ETUDE D'IMPACT SUR L'ENVIRONNEMENT
ROUTE 138
CLERMONT- LA MALBAIE - CAP-A-L'AIGLE

RAPPORT COMPLEMENTAIRE A L'ETUDE D'IMPACT
SUR L'ENVIRONNEMENT

Septembre 1984

Ce rapport vise à répondre aux commentaires et questions du ministère de l'Environnement concernant l'étude d'impact du projet de réaménagement de la route 138, tronçon Clermont-la Malbaie-Cap-à-l'Aigle. Il prend la forme d'un rapport complémentaire à l'étude d'impact fournie antérieurement. L'ordre des sections suit la lettre du ministère de l'Environnement et chacun des points traités est précédé de la question qui le concerne.

Figure 1: Localisation des pentes critiques et des courbes sous-standards.

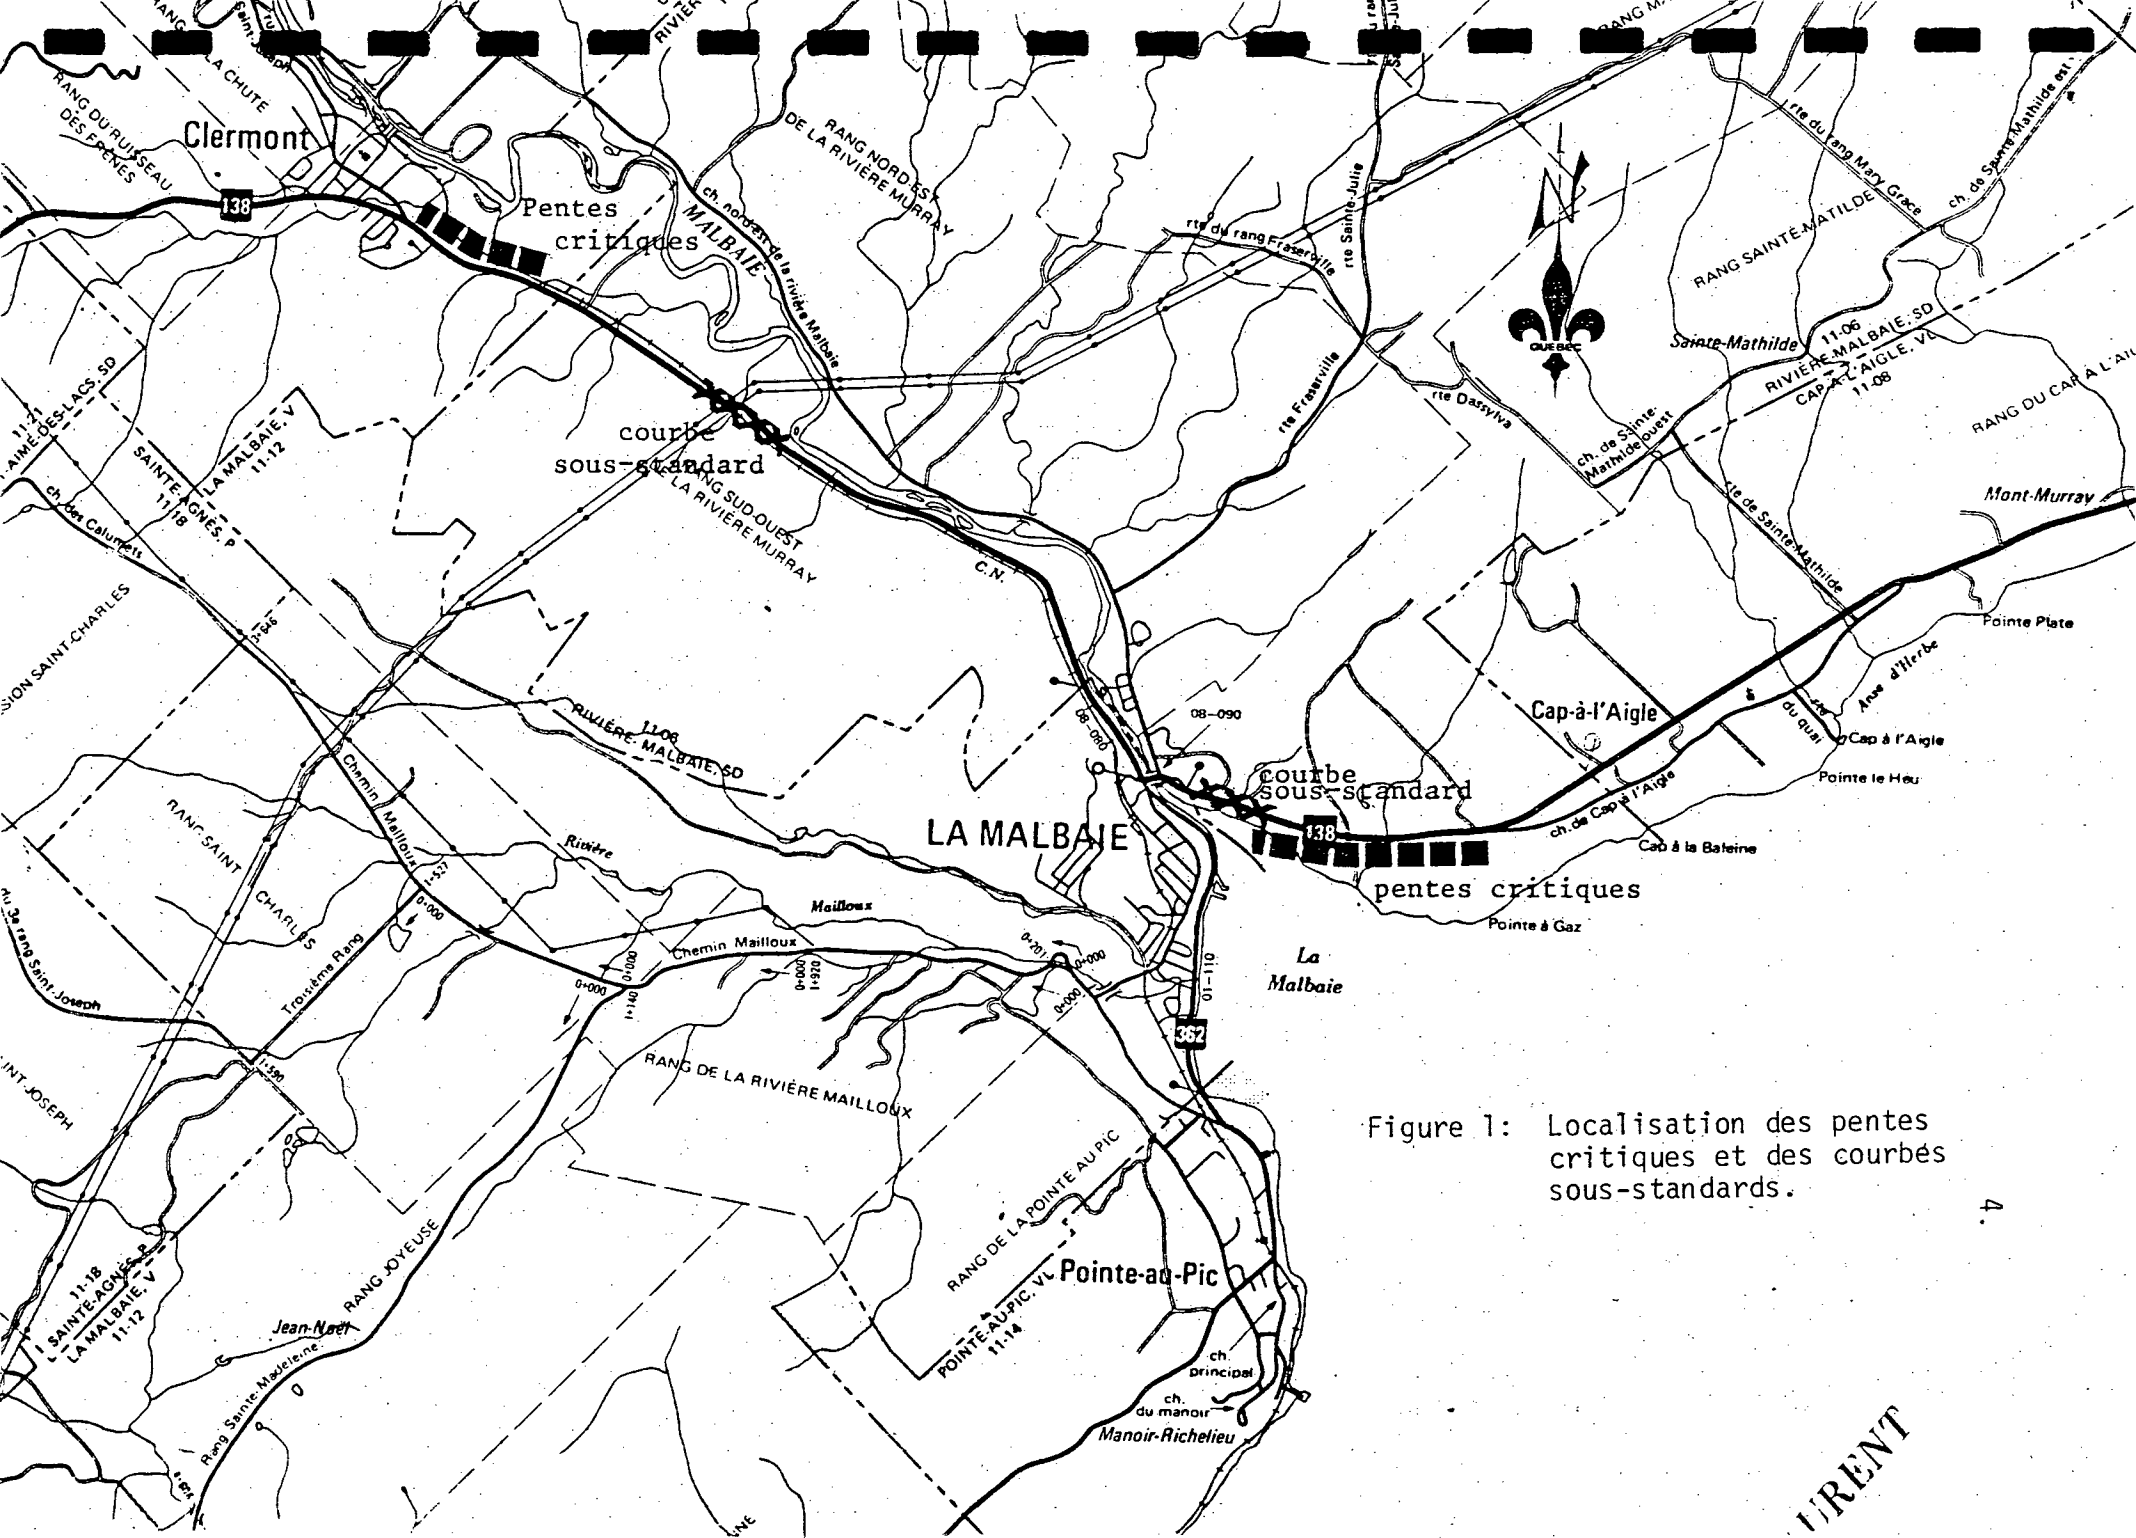
Q. La nécessité d'établir une voie lente ou auxiliaire pour camions (page 7) s'établit à partir de quelle concentration de véhicules, de quel pourcentage de camions, de quel seuil de pentes critiques et de quelles longueurs minimums et maximums de pente?

Q. A la figure 2 (page 8), les directions 1 et 2 réfèrent à quelle direction, Cap-à-l'Aigle ou Clermont? Sur cette même figure, pourquoi immédiatement à l'ouest du pont Leclerc, le niveau de service D ne serait atteint qu'en 1986-90 alors qu'il s'agit d'une zone où le JMA est le plus élevé et qu'il y a des courbes sous-standards?

D'après ces normes, on a relevé deux zones de concentration de pentes critiques, dans le secteur à l'étude, qui nécessitent des voies lentes (figure 1). La première zone se trouve à l'entrée est de Clermont (en direction ouest). Il s'agit d'une succession de trois pentes de 2 à 8% dont la longueur totale est de 417 mètres. La vitesse des camions y est réduite à 49 km/h comparativement à une vitesse praticable de 80 km/h. L'autre zone est située immédiatement à l'est du pont Leclerc (en direction est). Les pentes y sont beaucoup plus importantes tant par leur inclinaison que par leur longueur. En effet, les inclinaisons varient de 2 à 12% et se succèdent sur une longueur totale de 1217 mètres. La vitesse des camions y tombe jusqu'à 15 km/h.

La capacité de ces pentes suivant la direction ascendante est évaluée à 2 540 véhicules par jour dans la première zone à l'est de Clermont et à 733 véhicules par jour dans la deuxième à l'est du pont Leclerc. Compte tenu de la circulation de 2 788 véhicules par jour par direction dans le premier cas et de 1 738 véhicules par jour dans le deuxième, la capacité de ces pentes est ainsi déjà atteinte et la construction des voies lentes y est donc justifiée.

Ce qui vient d'être dit à la section 1.2 remplace les deux derniers paragraphes de la page 7 de l'étude d'impact. De même la figure 1 ci-présentée remplace la figure 2 de l'étude en ce qui a trait aux pentes critiques.

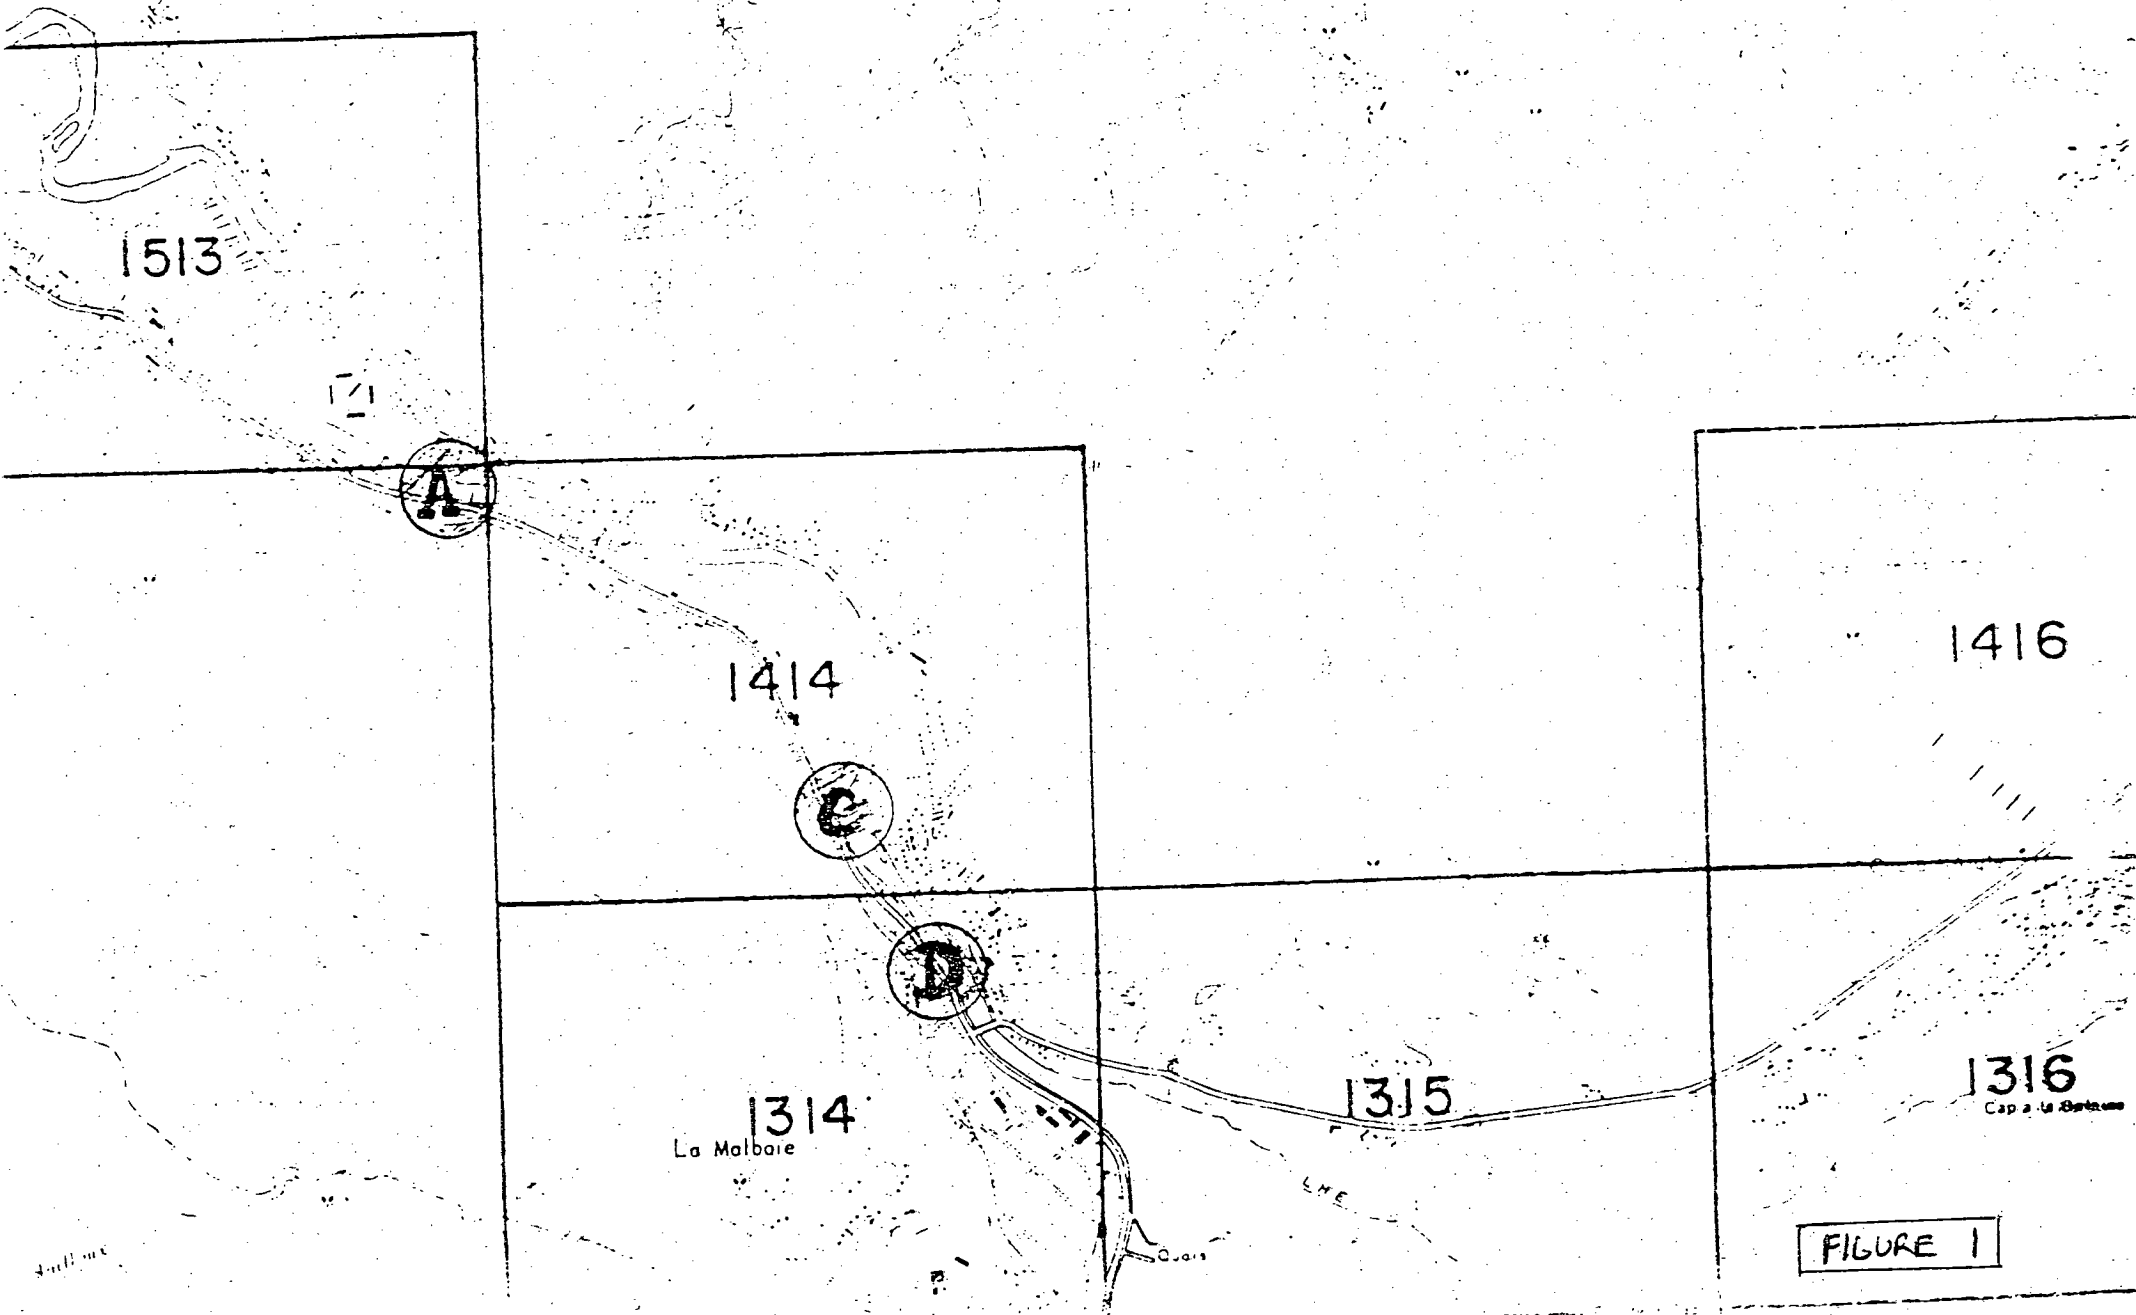
Q. En regard de la politique des zones inondables du ministère de l'Environnement (pièce jointe) et pour mieux cerner les impacts sur les modifications des conditions hydrauliques de la rivière Malbaie pouvant résulter de la réalisation des remblais et des murs de soutènement dans cette rivière, une étude hydrologique doit nous être soumise pour juger de l'acceptabilité du projet.

- Quelle est l'ampleur exacte de l'empiètement? Présenter des vues en coupe de la section actuelle et de la section après empiètement. Quel type de mur de soutènement sera utilisé? Présenter des vues en coupe.
- Quel est l'effet d'un tel empiètement sur les niveaux d'eau en période d'étiage et de crue? Quantifier.
- Quelle est l'influence de l'empiètement sur les vitesses locales d'écoulement? De quoi est composé le lit et les berges de la rivière Malbaie au site des empiètements? Y a-t-il des problèmes d'érosion actuellement? De quel type de matériel l'empiètement sera-t-il composé? Quelle est la résistance de ce matériel aux nouvelles vitesses d'écoulement?
- Comment procédera-t-on pour la construction? Quelle quantité de matériel sera mise en suspension lors des travaux? Quels moyens entend-on prendre pour limiter ce problème s'il y a lieu?

La figure (1) permet de localiser les différents sites étudiés:

- a) le tronçon 1 inclut le mur "A" qui est localisé, entre les chainages 4+010 et 4+160.
- b) le tronçon 2 inclut le mur "C" qui est localisé entre les chainages 5+630 et 5+930.
- c) le tronçon 3 inclut le mur "D" qui est localisé entre les chainages 6+180 et 6+450.

Mur	"A" (4+140)			"C" (5+733)			"D" (6+300)		
	2	50	100	2	50	100	2	50	100
Récurrance (ans)									
Elévation d'eau (m)	10,6	12,1	12,3	4,4	5,8	6,0	3,4	4,8	5,1
Hauteur d'eau (m)	2,4	3,9	4,1	2,2	3,6	3,8	2,2	3,6	3,9
Vit. d'écoul. (m/s)	2,7	3,6	3,7	2,6	3,4	3,6	2,5	3,4	3,5

<u>Elévation minimale</u>	
	<u>début</u>	<u>fin</u>
Mur "A"	4+010 (él. 12,8 m)	s = 0,2% 4+160 (él. 12,5 m)
Mur "C"	5+630 (él. 6,4 m)	s = 0,2% 5+930 (él. 5,8 m)
Mur "D"	6+180 (él. 5,5 m)	s = 0,19% 6+450 (él. 5,0 m)
